TEKNISKT PM**DATUM:** 2021-10-28**Uppdragsnummer** 1898018**TILL:** Peter French, Talga AB**KOPIA:****FRÅN:** Golder Associates AB**E-POST:** susanne_bauer@golder.se**ÄNDRINGAR I VERKSAMHETSBESKRIVNINGEN, NUNASVAARA SÖDRA**

Figur 1: Verksamhetsområde Nunasvaara Södra.

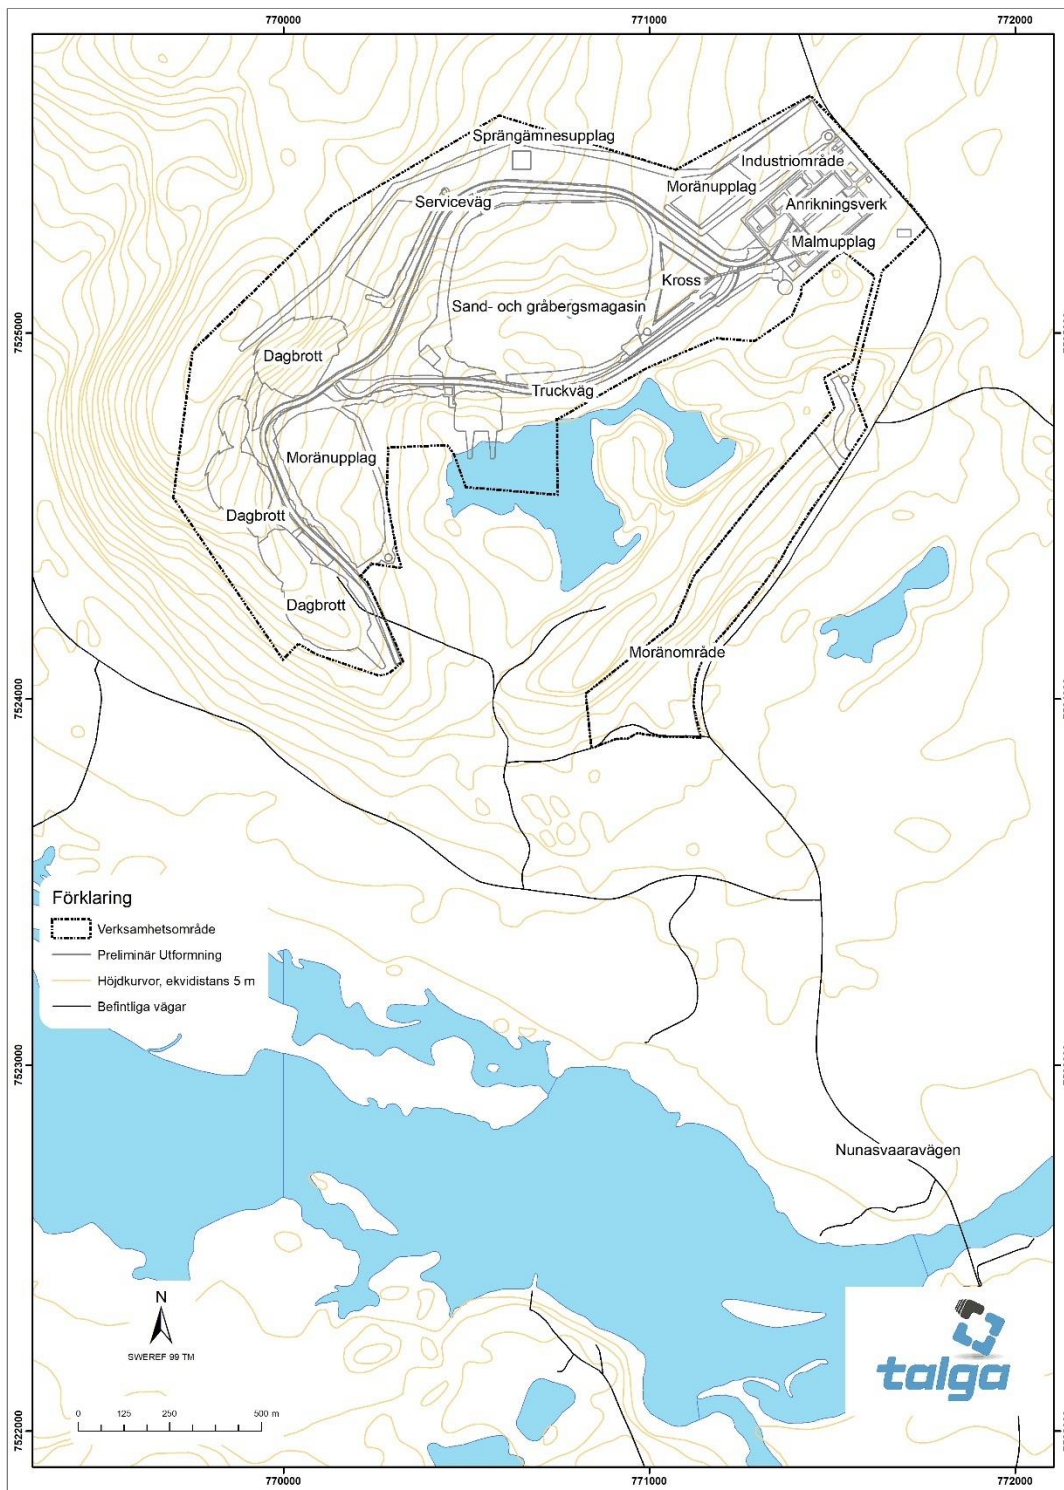
Vid den fortsatta projekteringen av verksamheten har det skett några förändringar i verksamhetens utformning jämfört med vad som beskrivits i ansökningshandlingarna. Ändringarna innebär i huvudsak att verksamhetsområdets utformning har anpassats till att krossen får en stationär placering mellan sand- och gråbergsmagasinet och industriområdet, att vattenhanteringen har förenklats (färre bassänger) samt att sand- och gråbergsmagasinet design har uppdaterats. Nedan följer en närmare redogörelse över ändringarna och hur de eventuellt påverkar de bedömningar som redovisats i miljökonsekvensbeskrivningen, Bilaga B till tillståndsansökan.

Placering av krossen:

I ansökningshandlingarna beskrevs att malmen efter sprängning skulle transporteras till en mobil primärkross som skulle placeras antingen inom industriområdet eller i dagbrottet. Den mobila krossen skulle kunna flyttas vartefter brytningen framskrider. Alternativt skulle krossanläggningen vara placerad vid industriområdet. Nu planeras det att krossen får en fast plats mellan sand- och gråbergsmagasinet och industriområdet på en yta där det tidigare planerades för ett moränupplag, se Figur 1. Den krossade malmen transporteras med transportband direkt till anrikningsverket eller till malmupplaget på industriområdet. Vid krossen kommer det att finnas ett upplag för låghaltig malm. Området kommer vara omgivet av ett dike som samlar upp avrinnande vatten. Vattnet behandlas tillsammans med annat uppsamlat vatten i vattenreningsanläggning 1.

Figur 3: Översikt över anläggningens vattenhantering.

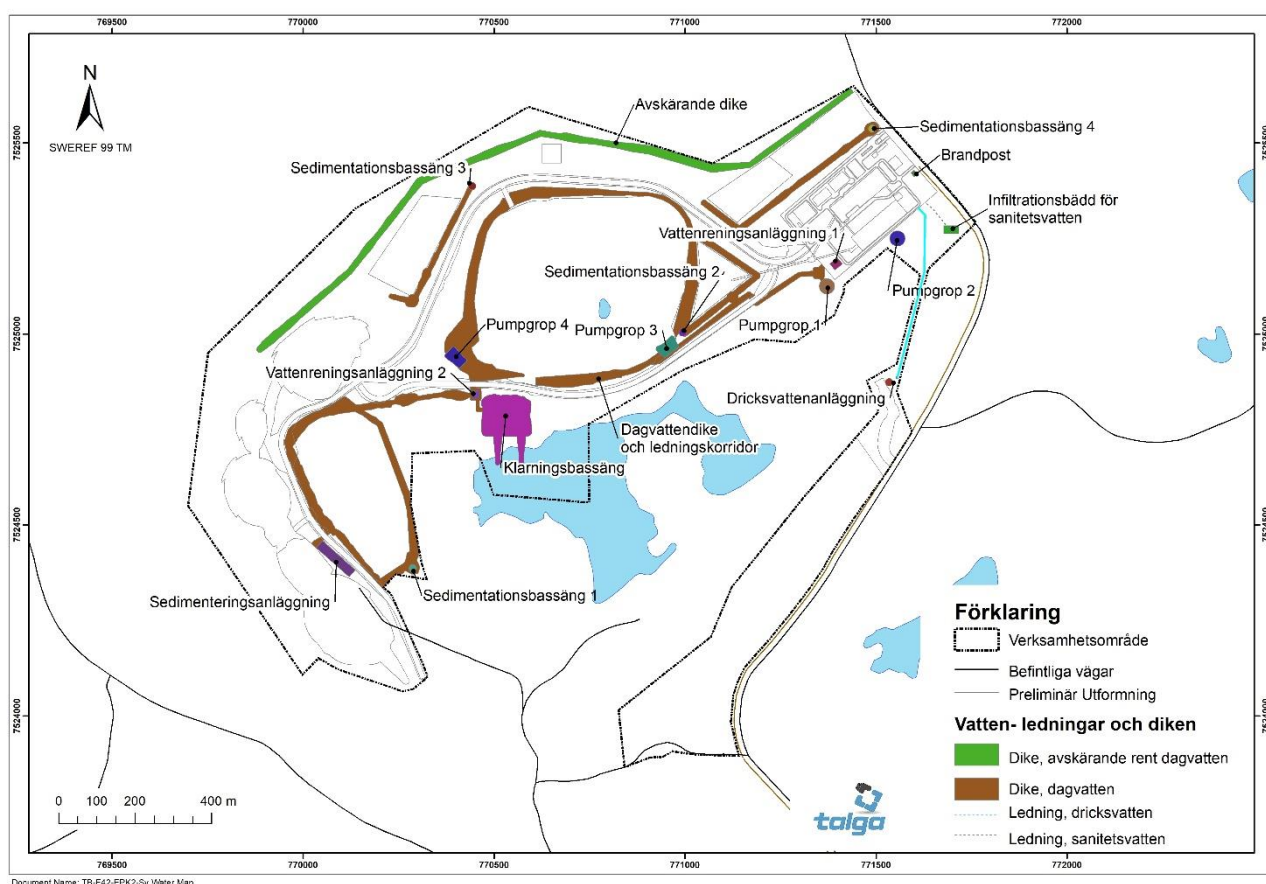
Processvattenbassängen har tagits bort. Istället utökas klarningsbassängen från 12 000 till 15 000 m³. Klarningsbassängen kommer uppfylla samma funktion som processvattenbassängen dvs. att upprätthålla vattenförsörjningen till anriktningsverket. Istället för att vatten från klarningsbassängen pumpas till processvattenbassängen och därifrån till anriktningsverket, pumpas vattnet direkt från klarningsbassängen till anriktningsverket. Klarningsbassängen har utformats för att rymma 15 000 m³. Denna volym kommer att vara tillräckligt för att upprätthålla produktionen under vintern tills snön smälter och vatten börjar komma in i bassängen igen. Utformningen utgår från att ett istäcke på 1 meter bildas vintertid och att 15 000 m³ vatten är tillgängligt under isen.

Placeringen av vattenreningsanläggning 2 har ändrats. Vattenreningsanläggningen har flyttats ca 200 meter mot väst och planeras nu i direkt anslutning till klarningsbassängen.

Figur 4: Överblick över material- och avfallskällor samt avfallsmagasinen (sand- och gråbergsmagasin och återfyllt dagbrott).

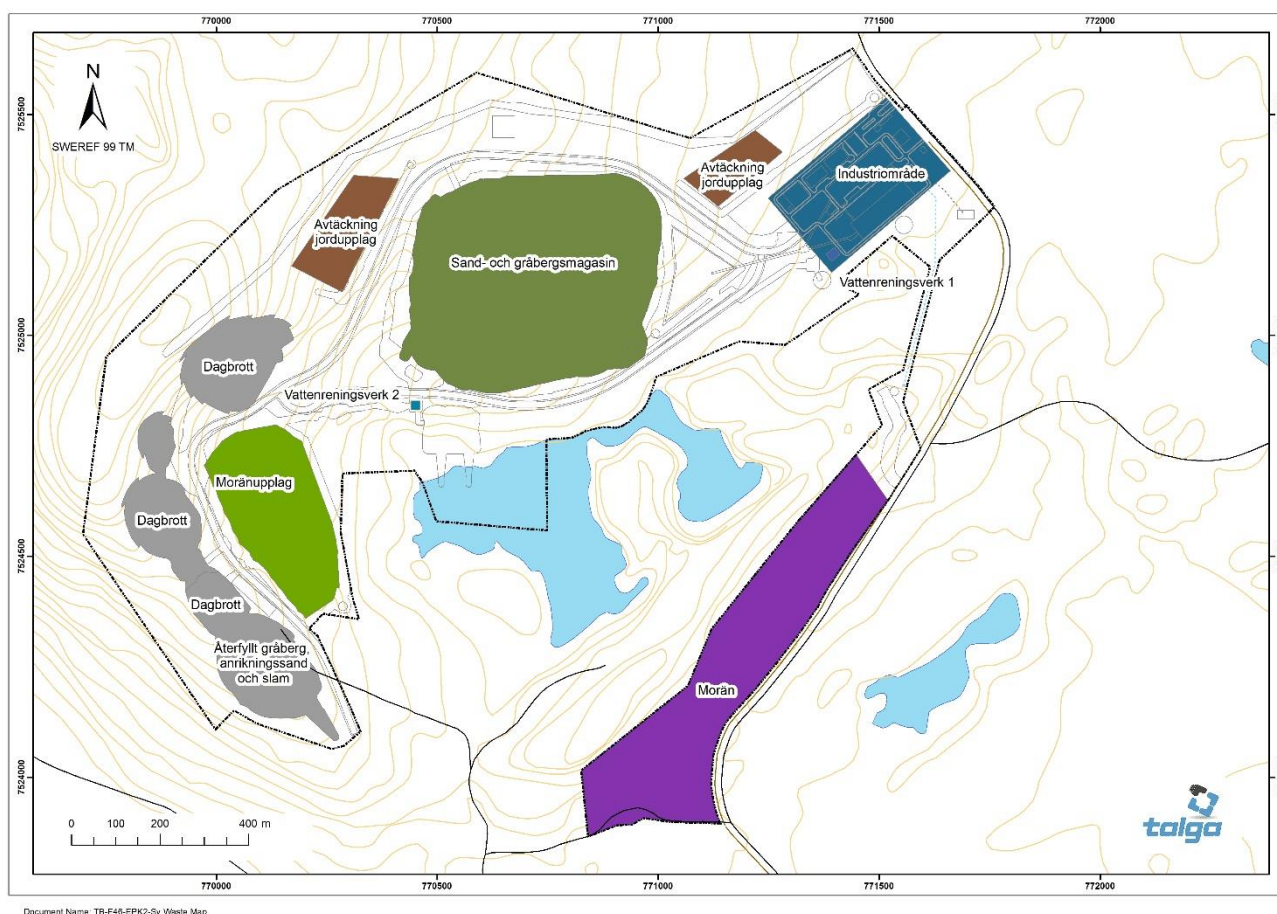
För att säkerställa att tillräckligt mycket morän står till förfogande för efterbehandling och återställning av området har ett område sydväst om Hosiojärvi pekats ut för uttag av morän (Figur 1). Området ingår nu i verksamhetsområdet. Området valdes bland annat för att det inte påverkar befintliga naturvärden, skyddade eller rödlistade arter eller kulturmiljön. Därför ändras inte bedömningarna angående naturvärden, skyddade och rödlistade arter och kulturmiljö i miljökonsekvensbeskrivningen. Markanspråket ökar med den tillkommande ytan för moränuttag. Tiden där området tas i anspråk är dock begränsat till perioder där efterbehandling pågår och behovet av morän inte kan täckas med avrymningsmassorna som lagrats vid dagbrotten (Figur 4).

Figur 1 Dagbrott 1 år 1, ljudutbredning med 3 m moränvall vid dagbrott (grå linje), ljuddämpad borrhugg placerad vid det rosa krysset i dagbrott. Den ljusgröna ytan är riksintrasse friluftsliv Torneälv.

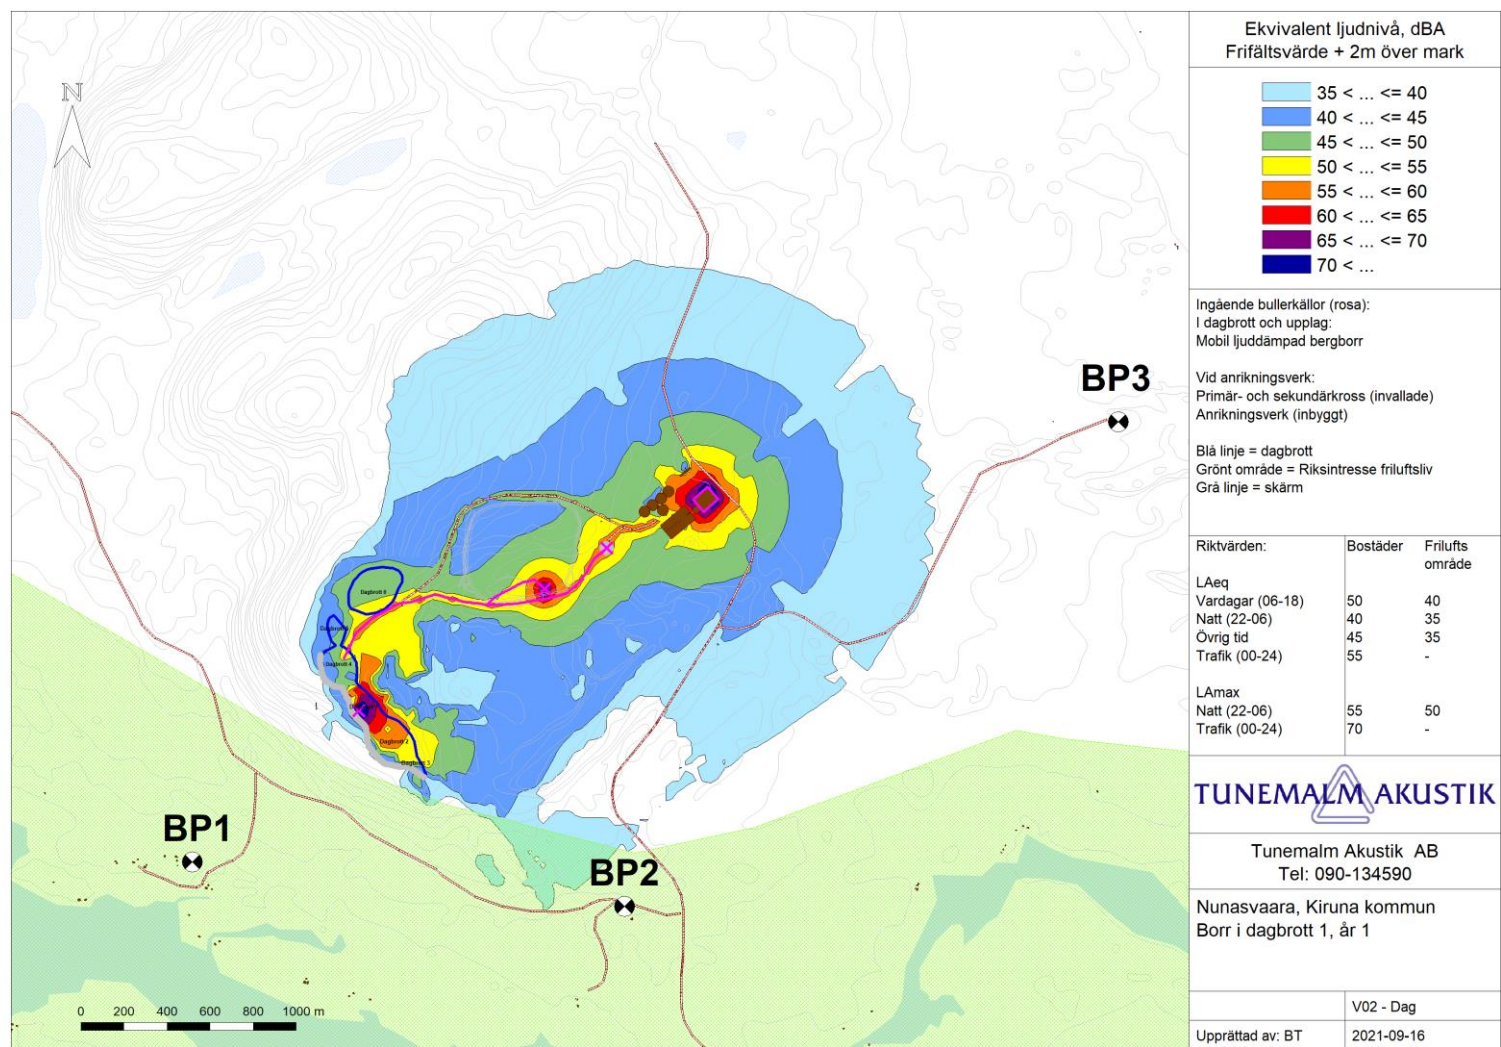
Omplaceringen av krossanläggningen medför att bullernivån i dagbrotten ändras främst under första året av brytning i respektive dagbrott. Uppdaterade kartor för bullerutbredning visas i bilaga1, reviderad bilaga K5, (Tunemalm Akustik, 2021-09-16), vilka alltså ersätter de bullerkartor som redovisades i kompletteringen av ansökan 2021-02-19 (se Bilaga K5). Då krossen inte längre är placerad i dagbrotten behövs det ingen avskärmning för krossen i dagbrotten. Därför visar kartorna för bullerutbredningen för första årets brytning i respektive dagbrott ett avvikande mönster från tidigare bullerberäkningarna i och med att borren delvis har avskärmats av krossens avskärmning. Ett avvikande mönster för ljudutbredningen beror delvis också på att man har lyft ut trafikbuller ur kartorna eftersom trafikbuller och buller från industrier har olika riktlinjer. Trafikbuller visas i separata kartor i Bilaga 1.

Vid det nya krossområdet kommer bullernivån öka något. För att minska bullerutbredningen kommer krossen omges med en moränvall. Invallningen gör att bullernivån ökar enbart i krossens direkta närhet men inte

utanför verksamhetsområdet (se Bilaga 1). Naturvårdsverkets riktvärden för externt industribuller bedöms kunna innehållas även vid brytning under det första året i respektive dagbrott. Därmed sker ingen ändring i bedömningen för buller i miljökonsekvensbeskrivningen.
